**AVIS RELATIF À LA PROTECTION
CONTRE LES EVENTUELS EFFETS NOCIFS ET NUISANCES
PROVOQUÉS PAR LES RAYONNEMENTS NON IONISANTS
GÉNÉRÉS PAR DES ANTENNES ÉMETTRICES STATIONNAIRES**

Commune : AYWAILLE - Exploitant : TELENET GROUP

Référence exploitant : LG2374A

Rapport n° 756 / 2024

Figure 1 : Vue en plan des lieux de séjour et des points de contrôle

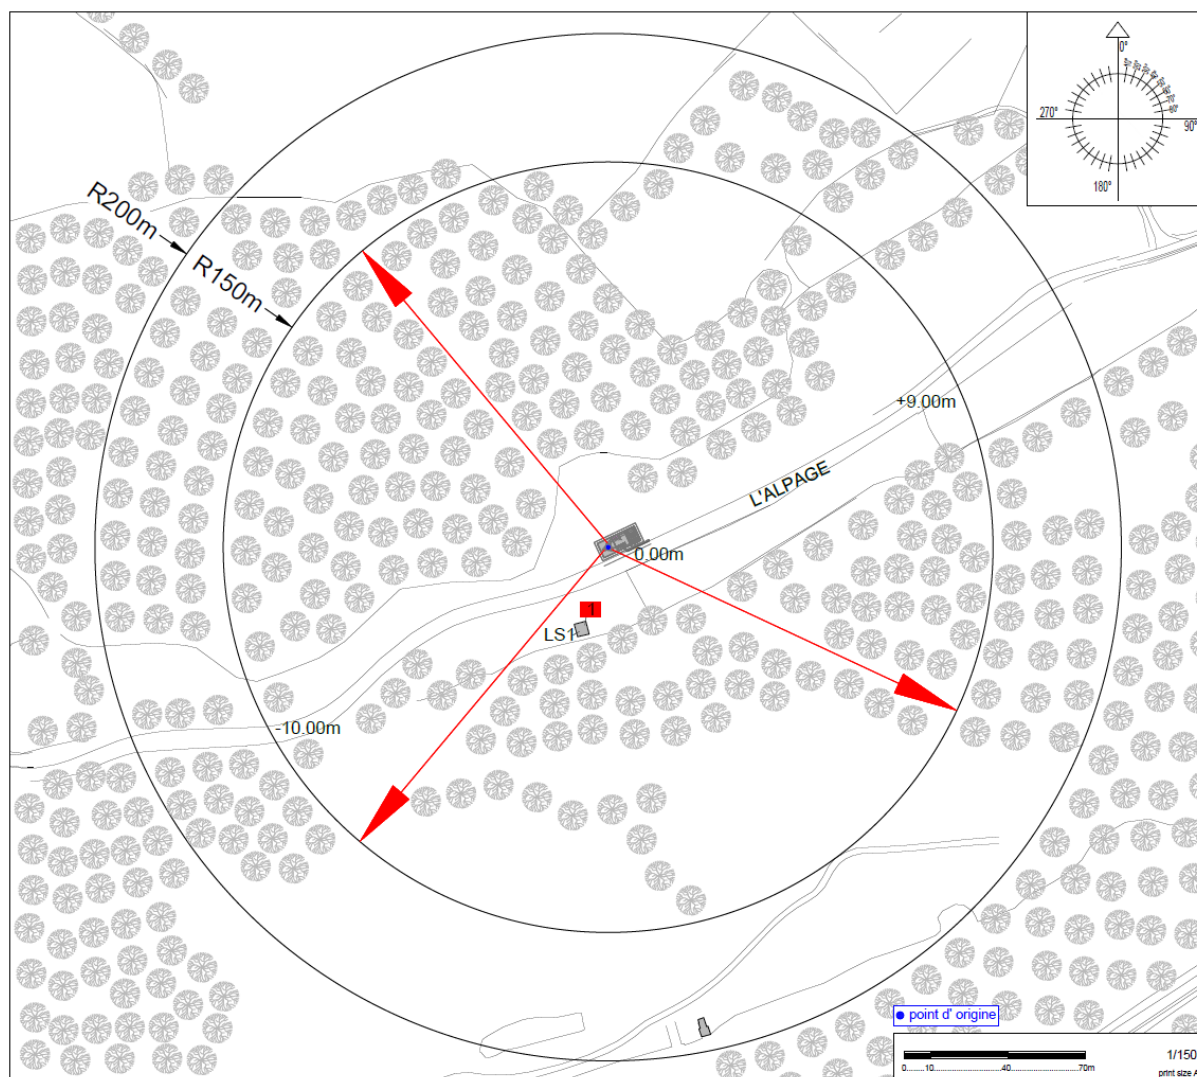
- le numéro du point de contrôle repris sur un des plans de la figure 1;
- le numéro du LS dans lequel se trouve le point de contrôle de la 1^{ère} colonne ;
- l'atténuation d'obstacle prise en compte pour le calcul de l'indice d'exposition dans le LS ;
- le résultat du calcul de l'indice d'exposition.

En ce qui concerne les antennes de l'installation mentionnées dans le tableau 1, la distance maximale à laquelle la limite pourrait être atteinte, à l'extérieur, est égale à 127,2 m. S'il n'y a pas de LS à une distance inférieure, les antennes respectent forcément la limite d'immission.

Dans le cas des LS situés à l'intérieur des bâtiments, une atténuation d'obstacle est prise en compte et il en résulte que la distance maximale à laquelle la limite pourrait être atteinte se réduit à 90,1 m.

Figure 2 : Vue en plan des installations d'antennes dans un rayon de 300 mètres autour de l'installation faisant l'objet de la demande d'avis

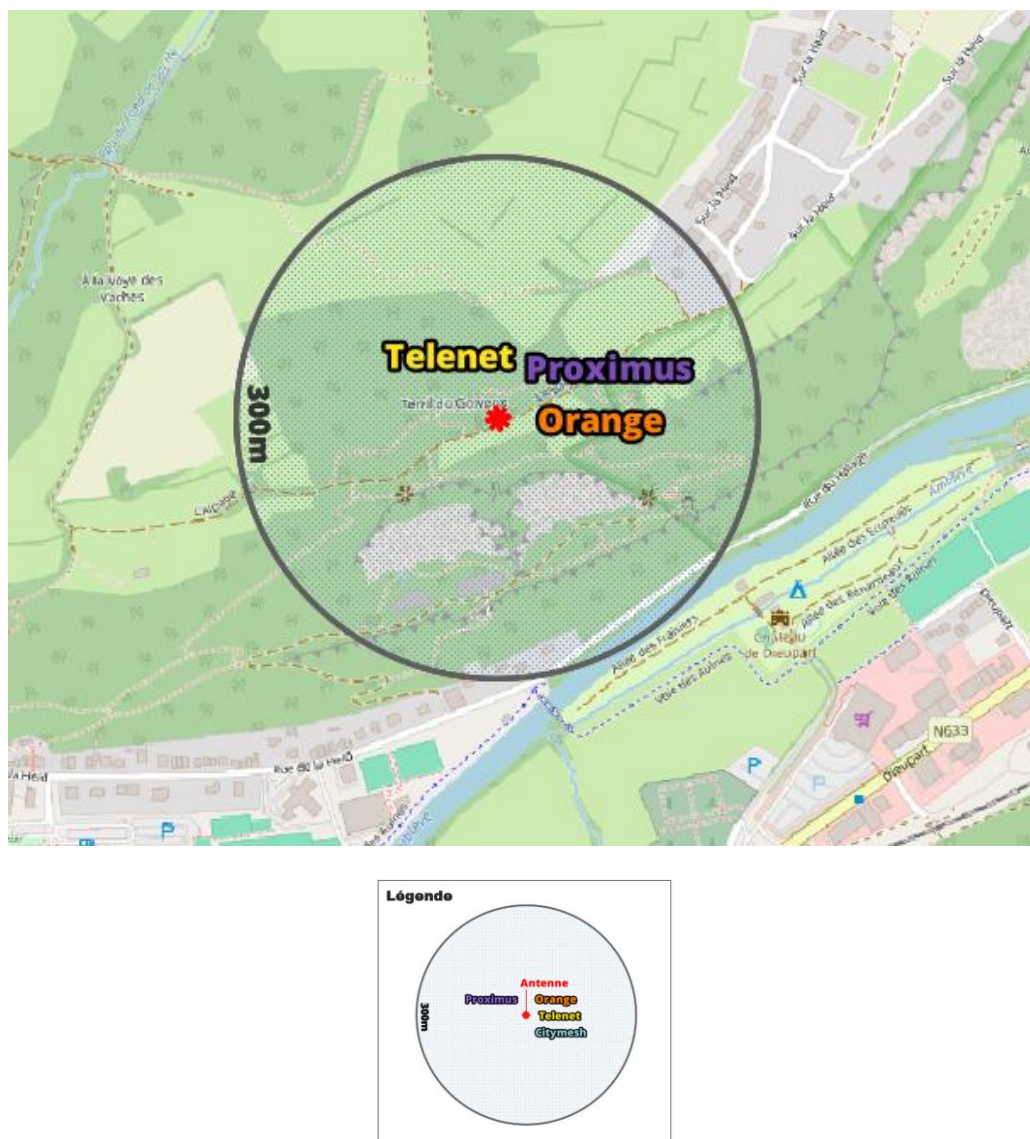
Le plan en projection verticale de la figure 2 indique la localisation des installations d'antennes émettrices stationnaires visées par le décret et situées dans un rayon de 300 mètres autour de l'installation référencée dans le paragraphe 2 et localisée au centre du cercle. Les données de localisation de ces antennes et les avis correspondant sont accessibles via le cadastre en ligne des antennes émettrices stationnaires⁶. Les installations prises en compte dans l'évaluation du respect de la limite cumulative sont les installations d'antennes émettrices déclarées en service par l'exploitant à la date du présent avis, à l'exception de l'installation référencée dans le paragraphe 2 et éventuellement d'autres installations ayant fait l'objet d'une demande d'avis à la même date et qui sont situées à l'intérieur de la zone de 300 mètres de rayon.

- il y a au plus 4 installations d'antennes émettrices stationnaires présentes dans la zone d'évaluation de 300 mètres de rayon représentée dans la figure 2, y inclus l'installation référencée dans le paragraphe 2 : la limite cumulative définie à l'article 4, §2 du décret est nécessairement respectée dans les lieux de séjour à l'intérieur de la zone d'évaluation de 300 mètres de rayon ;
- il y a exactement 5 installations d'antennes émettrices stationnaires présentes dans la zone d'évaluation de 300 mètres de rayon représentée dans la figure 2, y inclus l'installation référencée dans le paragraphe 2 et il existe, pour 3 ou 4 de ces installations, un avis attestant le respect de la limite abrogée de 3 V/m : la limite cumulative définie à l'article 4, §2 du décret est nécessairement respectée dans les lieux de séjour à l'intérieur de la zone d'évaluation de 300 mètres de rayon ;

- c) dans tous les autres cas, il a été vérifié que la limite cumulative définie à l'article 4, §2 du décret n'est pas dépassée dans les lieux de séjour sur base du nombre d'installations localisées dans la zone d'évaluation de 300 mètres de rayon représentée dans la figure 2, de leur localisation ainsi que des données inscrites dans la figure 1 et au paragraphe 4 du présent avis et dans les avis attestant le respect de la limite par installation ou de la limite abrogée de 3 V/m relatifs aux autres installations reprises dans la figure 2.

Compte tenu des considérations ci-dessus, il apparaît que l'intensité du rayonnement électromagnétique généré, dans les lieux de séjour situés dans un rayon de 300 mètres autour de l'installation référencée dans le paragraphe 2, par l'ensemble des antennes émettrices stationnaires de l'ensemble des exploitants du même site d'antennes émettrices stationnaires respecte la limite fixée à l'article 4, § 2 du décret.
